三菱スマートメーター「端子金具」仕様変更のお知らせ

扱	A	日付	2014 年 11 月	件名	三菱スマートメーター 「端子金具」仕様変更のお知らせ
整理番号	山-1139	三菱電機(株)福山製作所

[外観図]

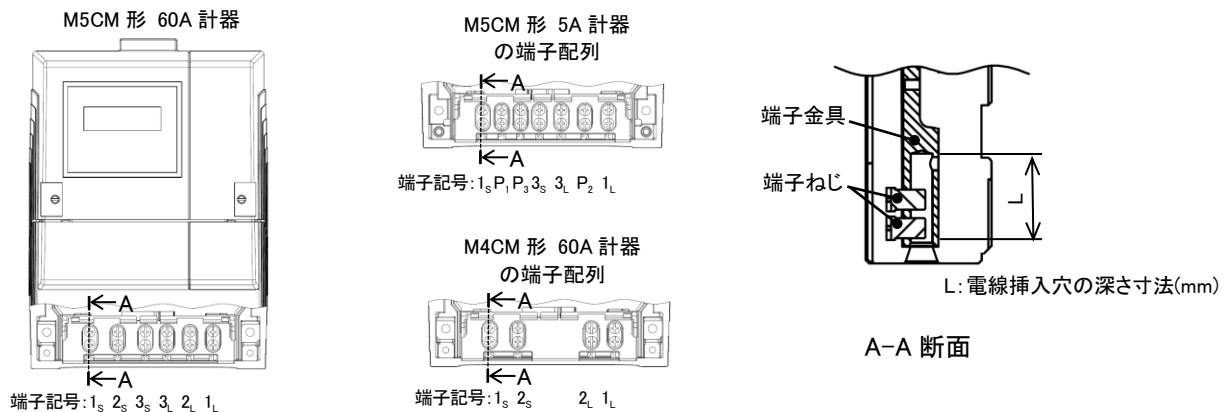
下図のとおり、端子金具の電線挿入穴について、深さ寸法を統一いたします。

端子記号	電線挿入穴の深さ寸法 L(mm)		備考
	変更前	変更後	
1 _S 、1 _L 、3 _S 、3 _L	27.5	22	
P ₁ 、P ₂ 、P ₃ 、2 _S 、2 _L	22	22	変更なし

変更後は、誘導形電力量計(30A 計器)と同等の穴深さ寸法(22mm)となりますので、誘導形電力量計からの交換時に接続電線の被膜剥き長さを整える手間がなくなる等、配線作業の省力化を図ることができます。
